Théâtre Nouvelle Comédie

Concours de projet d'architecture
à deux degrés en procédure ouverte
octobre 2009

RAPPORT DU JURY

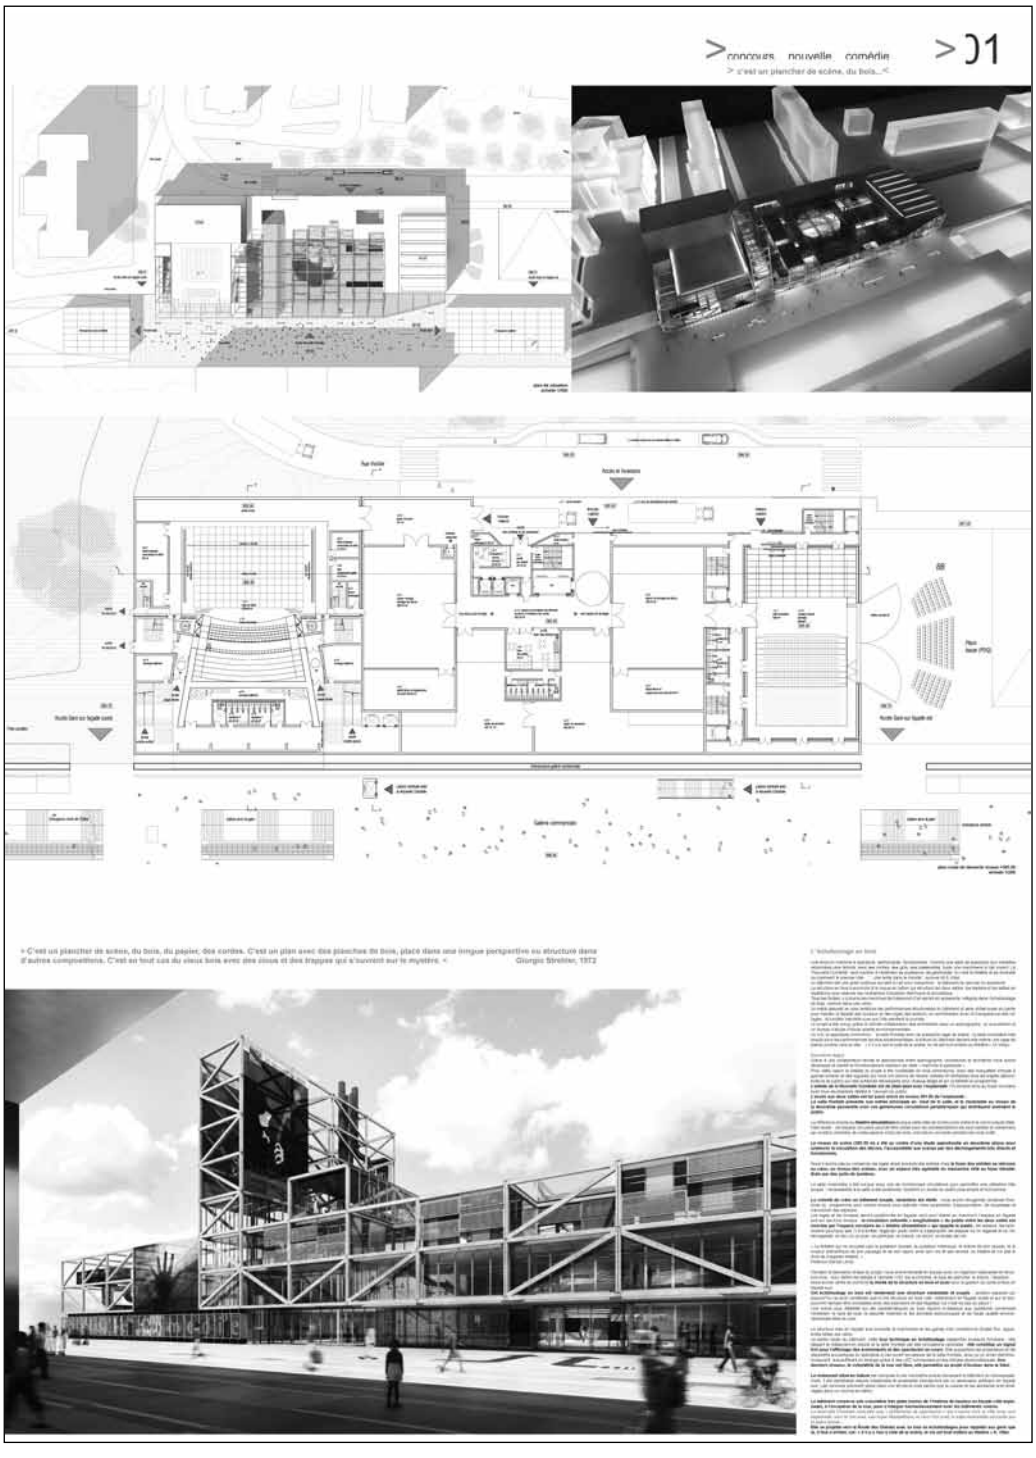
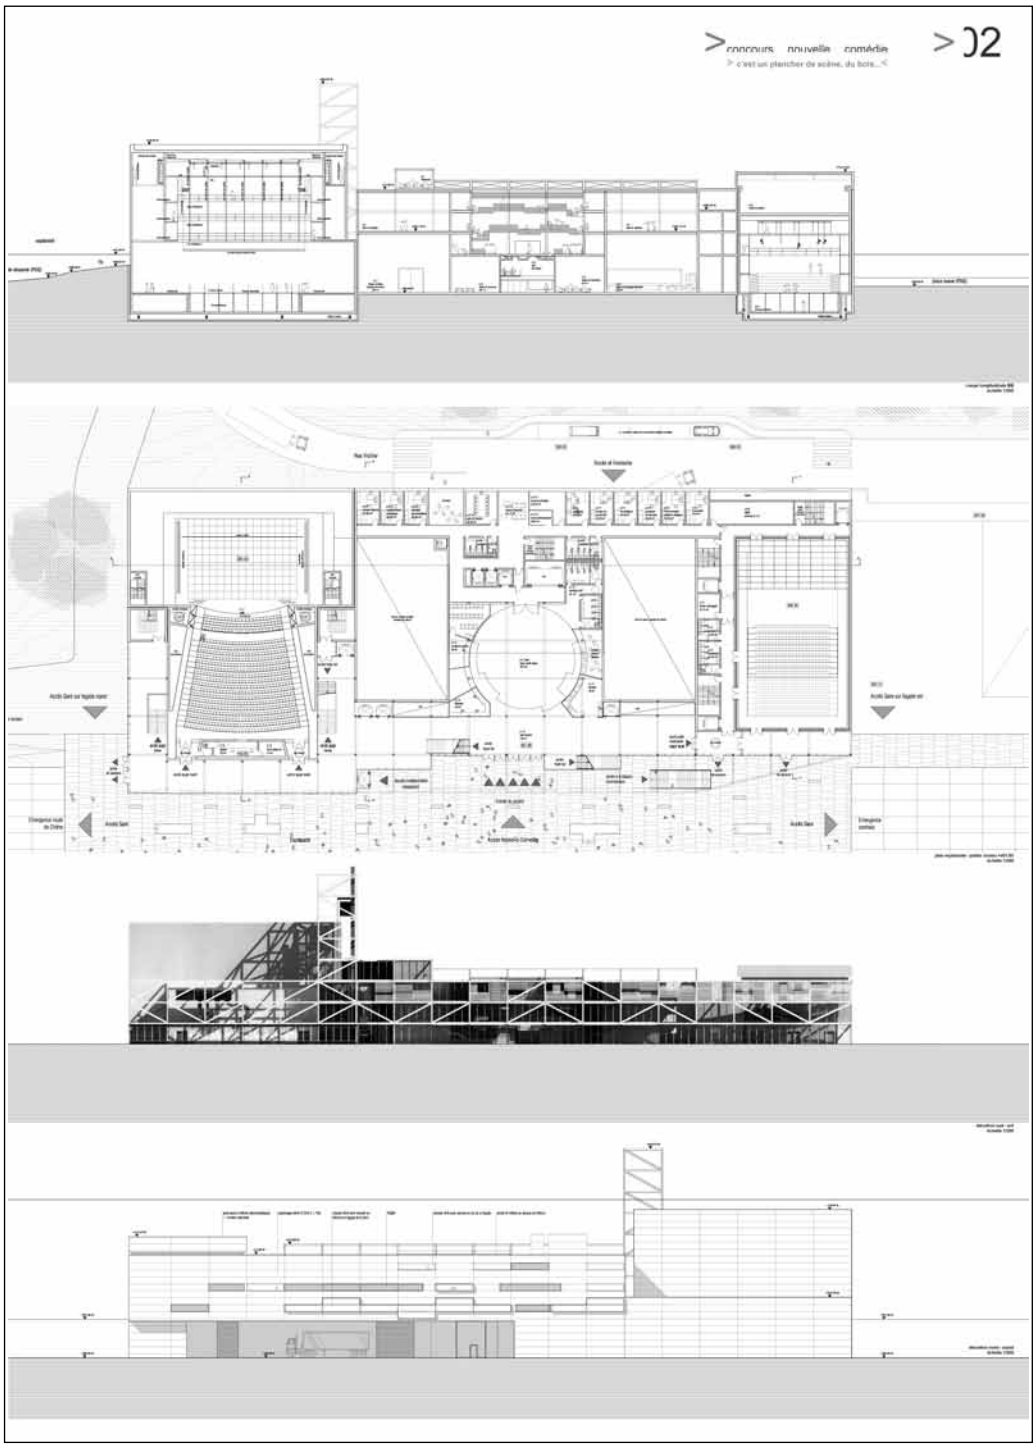
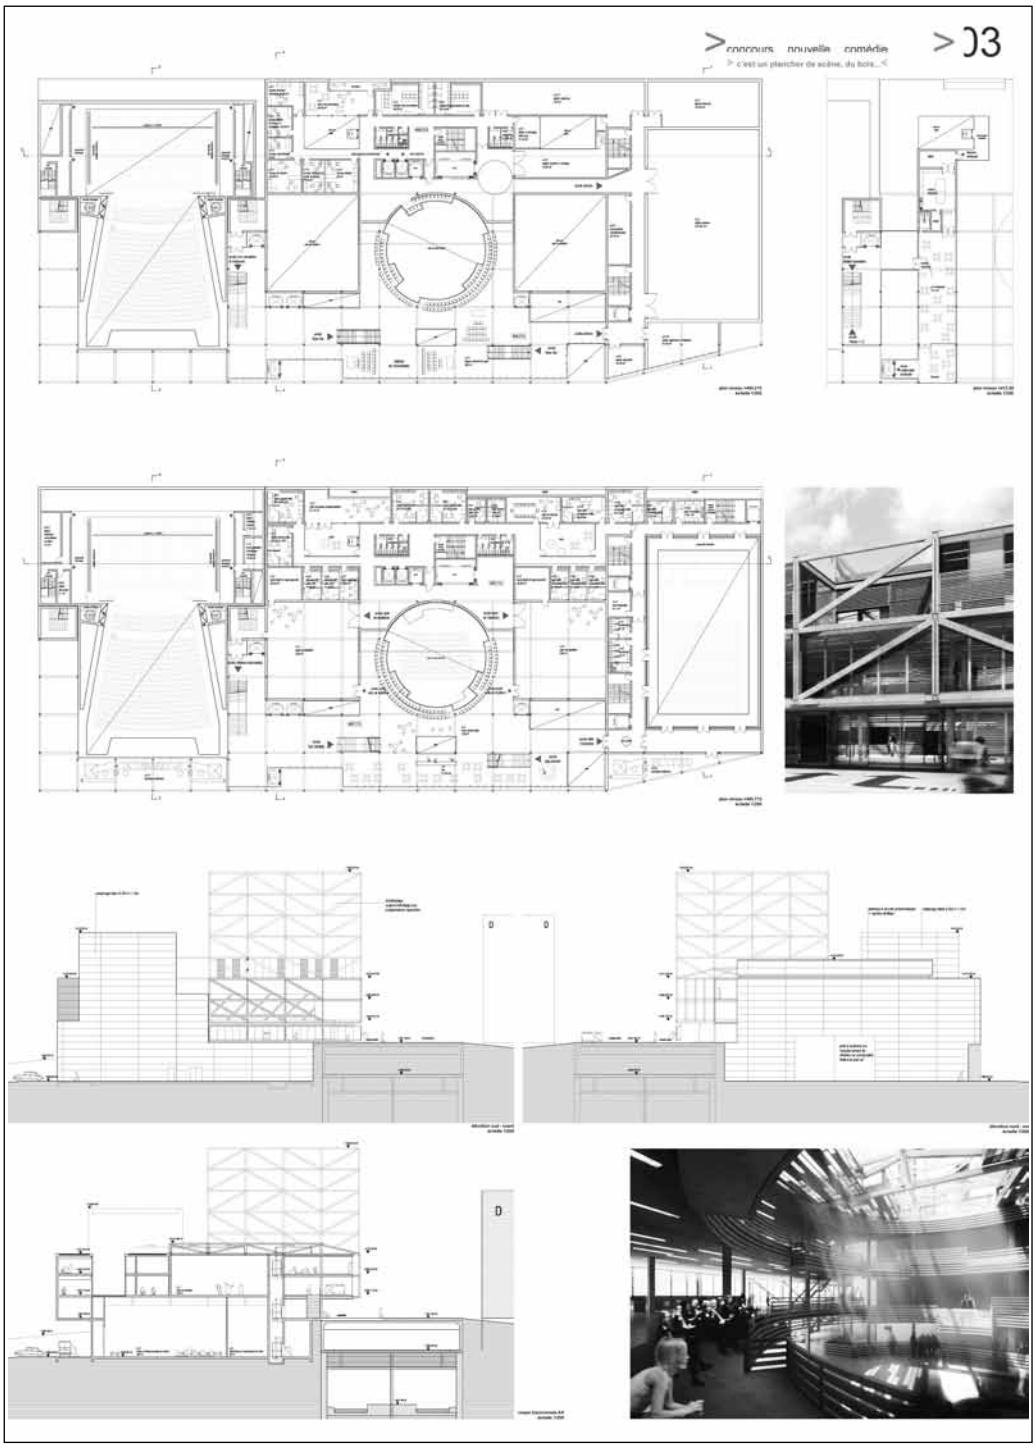
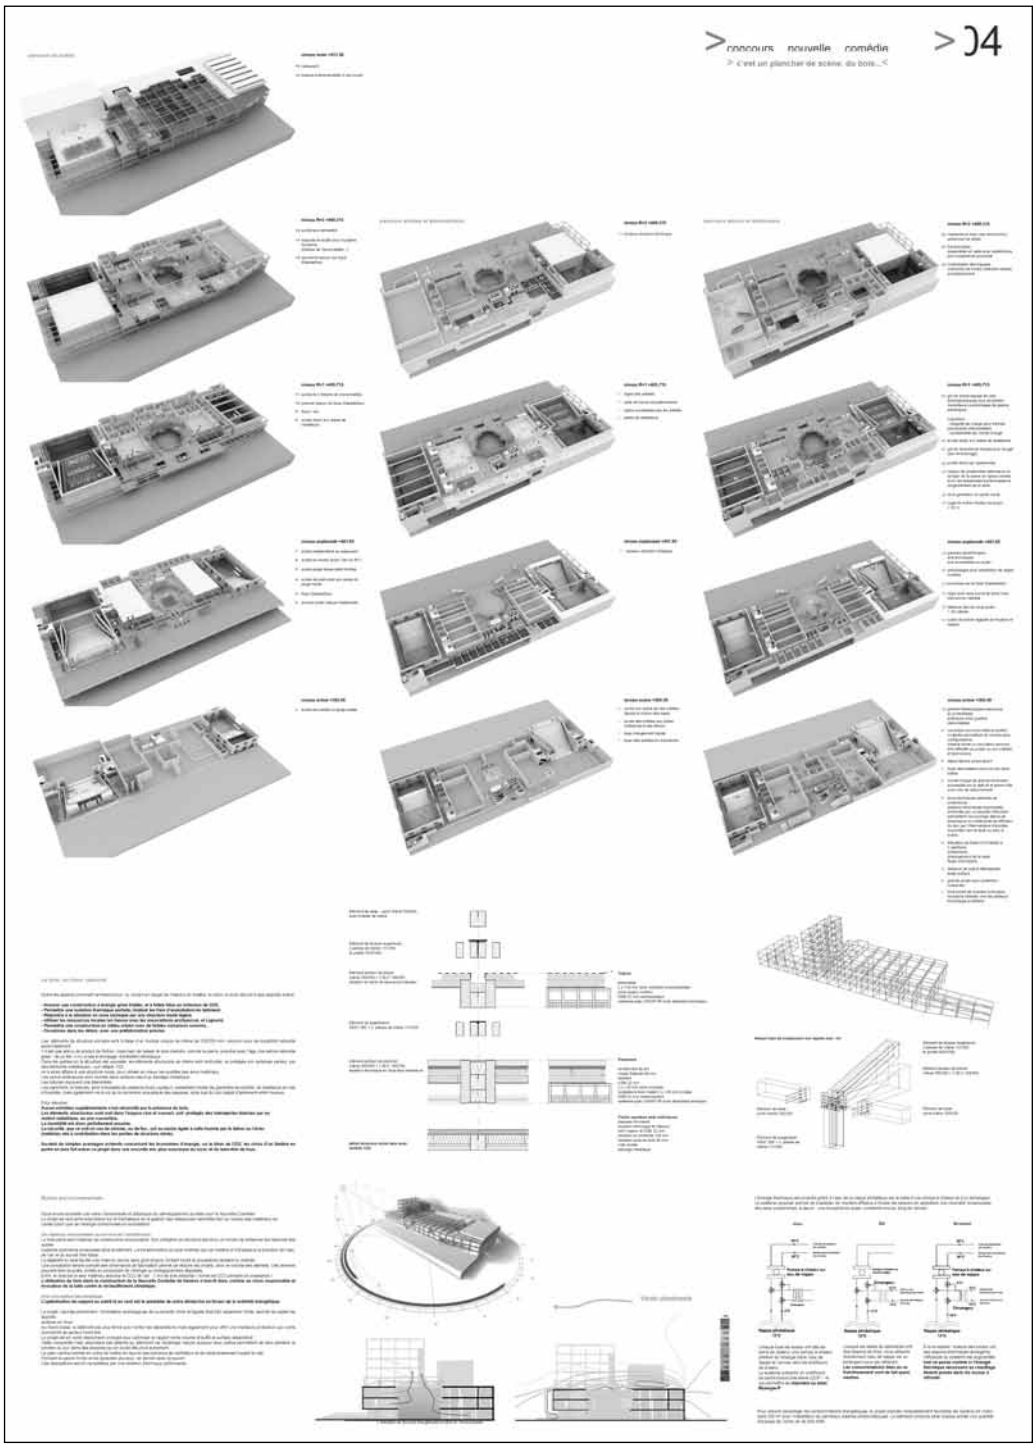
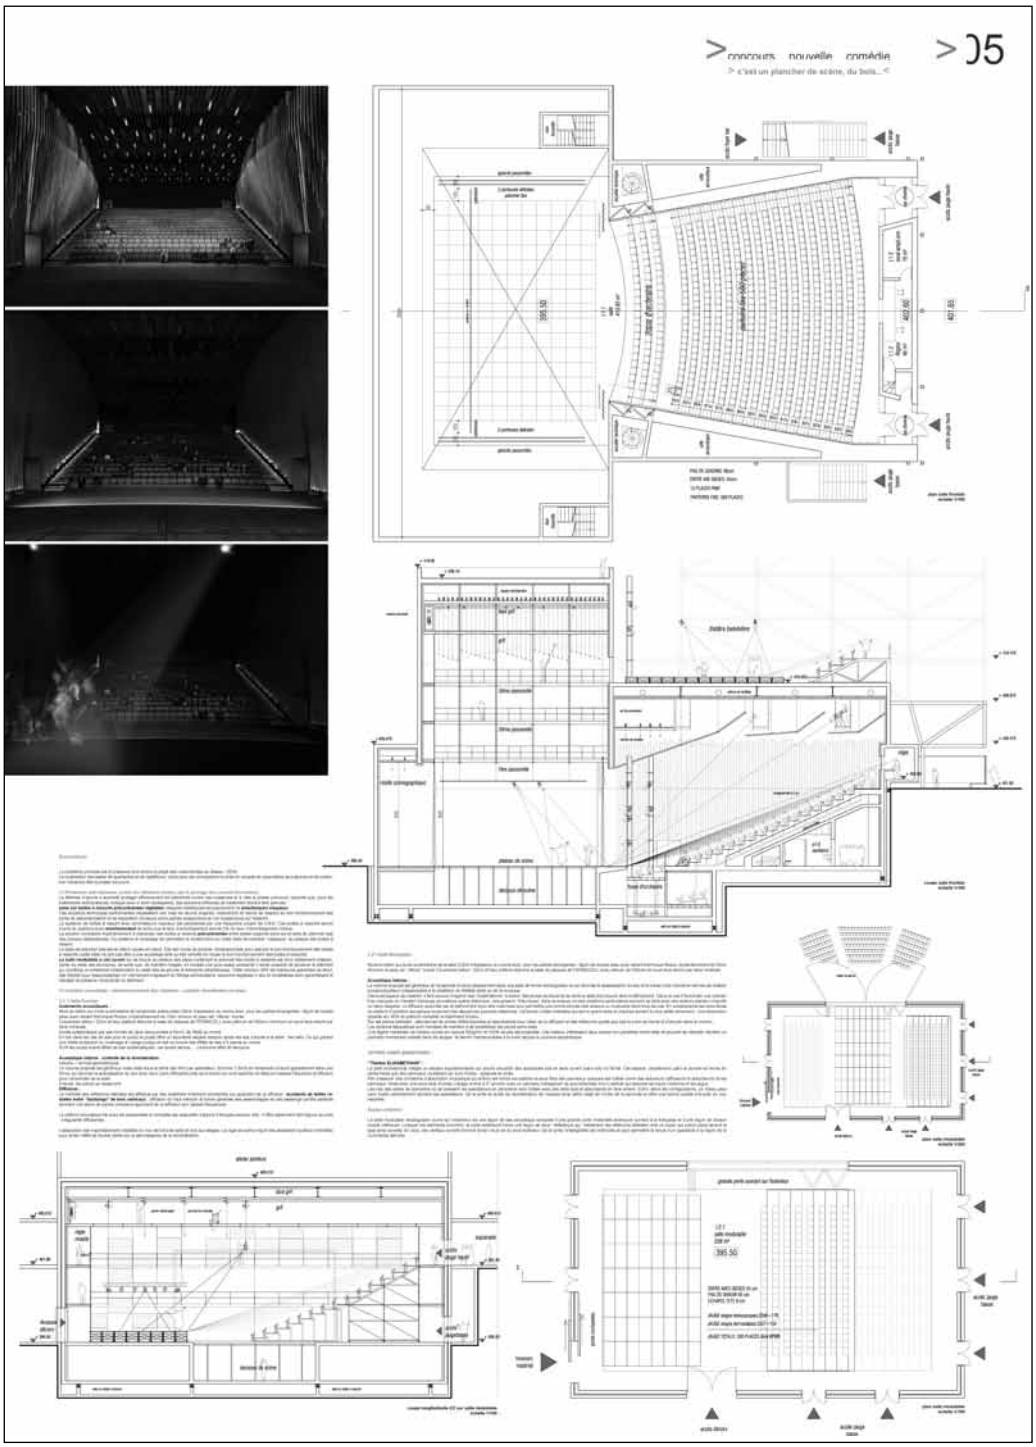
Le projet s'insère dans le site avec une volumétrie compacte mais très représentative pour le théâtre. Le projet évoque l'iconographie du monde du théâtre et séduit par ce langage à références multiples : le théâtre antique avec son espace vide de plein air, le théâtre élisabéthain avec sa rotonde à ciel ouvert, le théâtre du moyen-âge avec l'ouverture de la salle modulable.

L'entrée du public, l'accueil au théâtre, l'accès à la galerie commerciale, disposés en relation directe avec l'esplanade, favorisent l'appropriation de l'espace public et donne un caractère convivial au lieu. L'organisation et la fonctionnalité des espaces intérieurs du théâtre, complexes dans la gestion de ses circulations et flux, n'ont pas convaincu le jury. L'accès au restaurant public situé en toiture par un ascenseur extérieur en façade sud ne contribue pas à faire de ce lieu un espace convivial ouvert au public.

D'un point de vue structurel et constructif, un travail très cohérent en parfaite adéquation avec le concept du projet a été proposé. Matérialité et identité de théâtre sont parfaitement lisibles dans l'expression architecturale développée.

Le jury a apprécié toute l'argumentation prise en compte pour les aspects énergétiques et pour ceux liés au développement durable. L'analyse des paramètres économiques situe ce projet dans la catégorie moyenne des évaluations. Le concept architectural et urbanistique du projet participe à conforter cette analyse.
